# **HENVENDELSER MODTAGET I HØRINGSPERIODEN**

## **FORSLAG TIL LOKALPLAN SLUSEHOLMEN STATIONSOMRÅDE**

### **Høringssvar**

## Supplerende høring om afgrænsning af vejareal til metroplads i lokalplansforslag for Sluseholmen Stationsområde

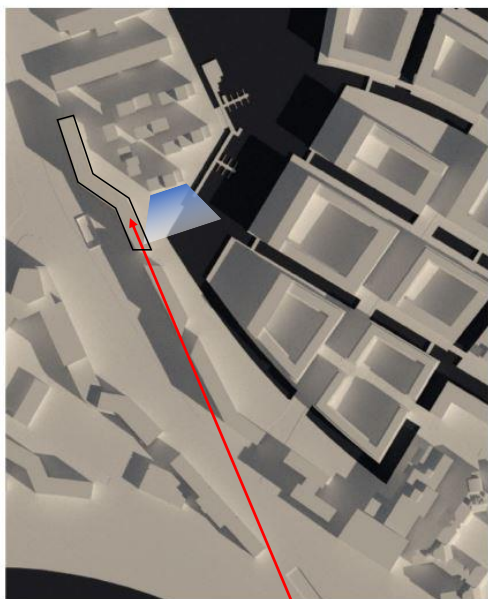
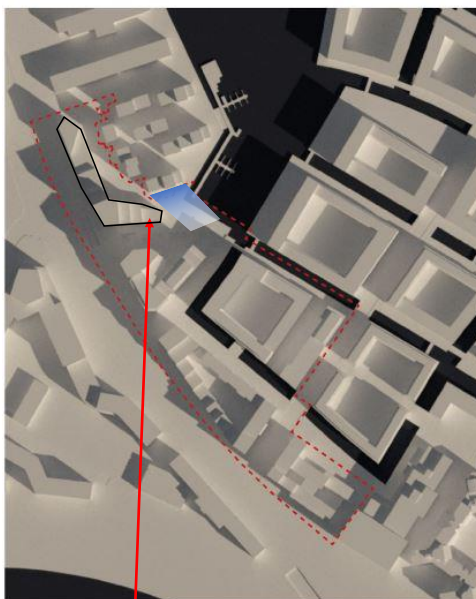
2. Vi har naturligvis forståelse for behovet for en metrostation, men oven i punkt 1 ændrer den nyopstillede lokalplan formen på de nye bygninger omkring Frederikskaj 2. En af de nye bygninger på byggepladsen "z" (se bilag 02) praktisk talt strækker sig mellem Frederikskaj 2 og den nye metrostation, der i meget tæt afstand omgiver Frederikskaj 2 og delvist spærrer for de sydlige udsigter og soleksponeringen af Frederikskaj 2D og 2E altaner. Det betyder, at vi ikke kun ikke vil have vand direkte foran vores bygninger, men vores udsigt vil stort set være dækket af en meget tæt bygning, hvilket potentielt kan påvirke værdierne af vores lejligheder.

Vi foreslår, at det nye byggeri på byggepladsen "z" bevarer den oprindelige form fra den tidligere lokalplan, eller i det mindste opdateres for ikke at hindre den sydlige udsigt til bygningerne på Frederikskaj 2.

Sammenligning af den gamle version af bygningen i forhold til det nye forslag. Det nye forslag vil omkranse Frederikskaj 2 bygninger og vil reducere pladsen og udsigten foran Frederikskaj 2D og 2E væsentligt.

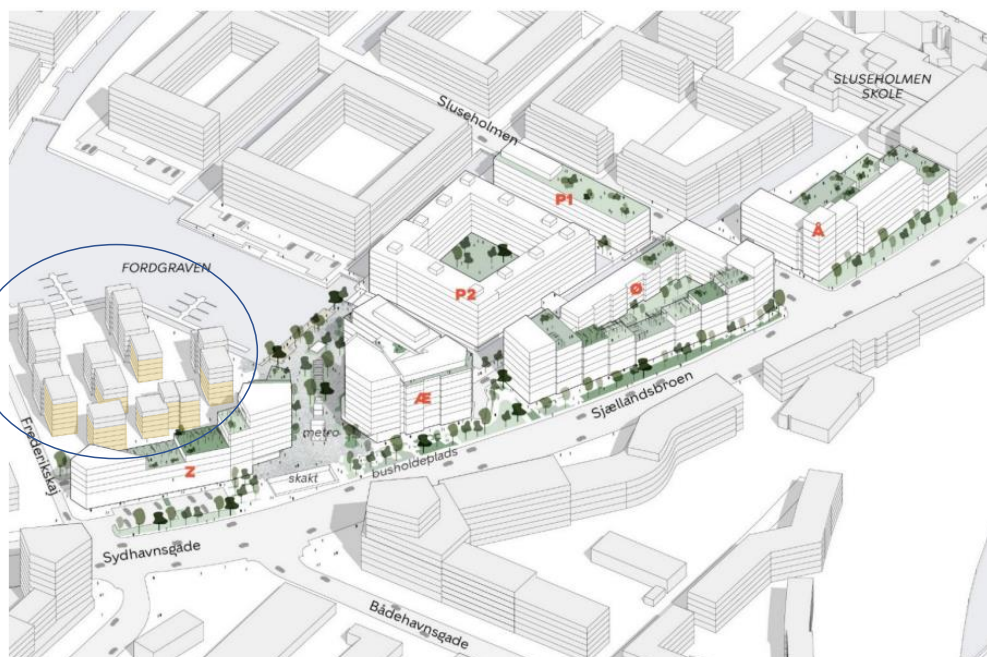
Flere bygninger i Frederikskaj 2 er ikke så høje i virkeligheden, og de ville være meget mindre end den nye "z"-bygning. Se eksempler på rigtig højde i gult.
